ALCANCE PRODUCTO FINAL	Diseño redes eléctricas, de voz, datos, CCTV, control de accesos y seguridad
Relación de observaciones

Imagen tomada del plano "UET-Plano - L-122-1 - SE-SALIDAS ELÉCTRICAS
TOMACORRIENTES NIVEL 2 -SECCIÓN 1"

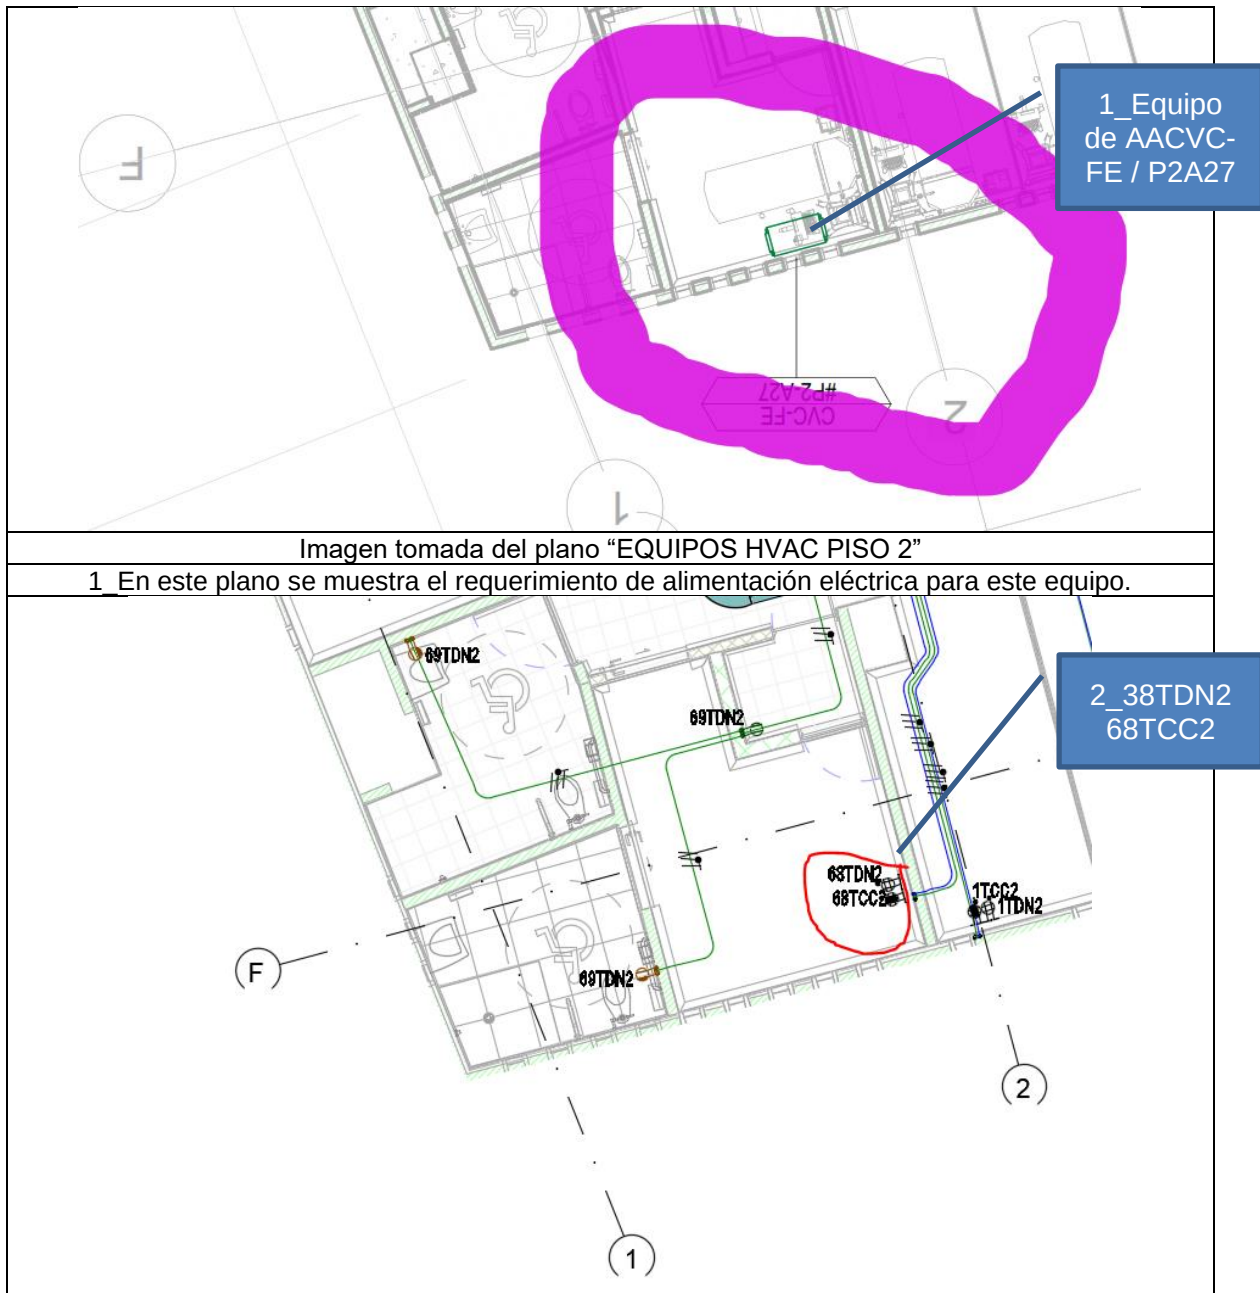
Los nombres de las salidas de las tomas encontradas en P1, no corresponden a lo encontrado en P3 y en P2

3_ Imagen del plano "S3 FAC 1500282735 USS EL TUNAL" Donde está el Diagrama Unifilar general", el ítem 18.2, corresponde al tablero de distribución de circuitos críticos del piso 2 (TCC2)

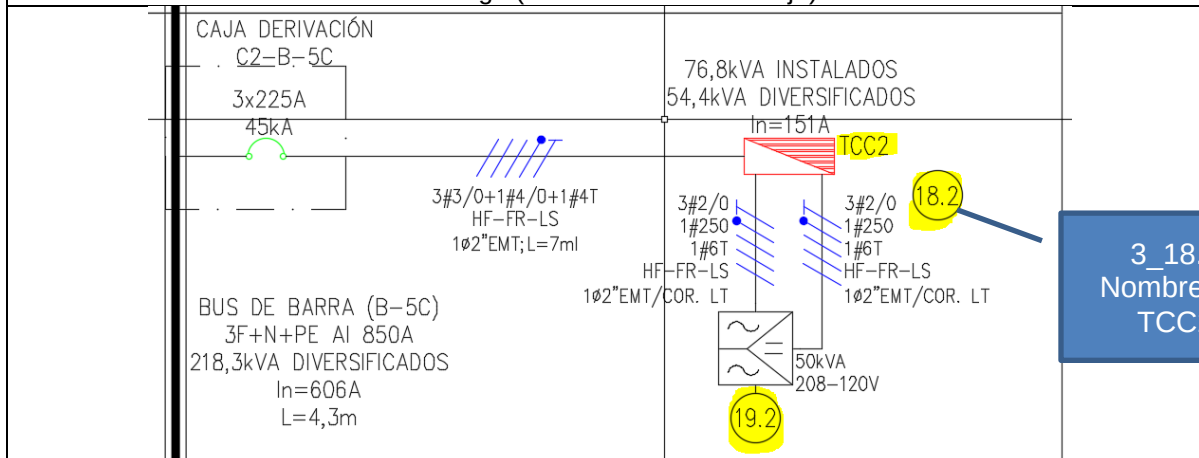
2_ En este plano se visualizan las tomas de los circuitos 68 pertenecientes a los tableros TDN y TCC, correspondientes a Tableros Distribución Normal y Crítico piso 2 respectivamente. Sin embargo (ver en la foto más abajo)

Nota: al parecer las cargas de los equipos de AA de piso fueron cuantificadas y tenidas en cuenta para el cálculo de las variables eléctricas. Se hace necesario conocer las cargas y ubicación del tablero que se ocupara de alimentar realmente estas cargas de equipo; ya que actualmente están cargadas a el tablero normal (TDN2).

El tablero TCC2 (foto 3), corresponde a equipos críticos

4_ Imagen del plano "S3 FAC 1500282735 USS EL TUNAL" Donde está el Diagrama Unifilar general", el ítem 18.2, corresponde al tablero de distribución de circuitos normal del piso 2 (TDN2)

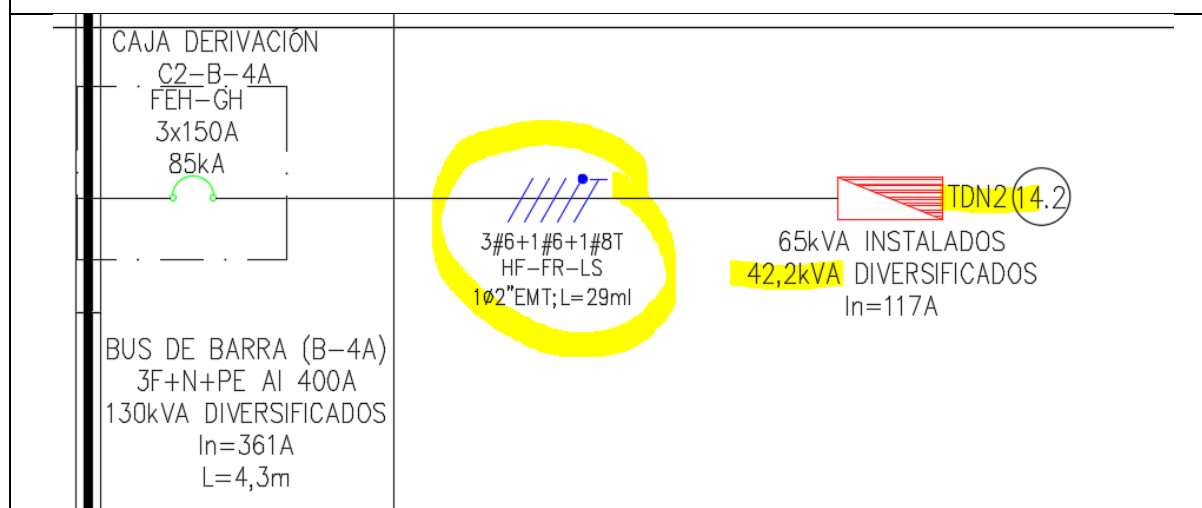
La información de las cargas, distancias y calibre de conductores (datos necesarios para el cálculo de caídas de tensión) no coinciden en P2 y P3.
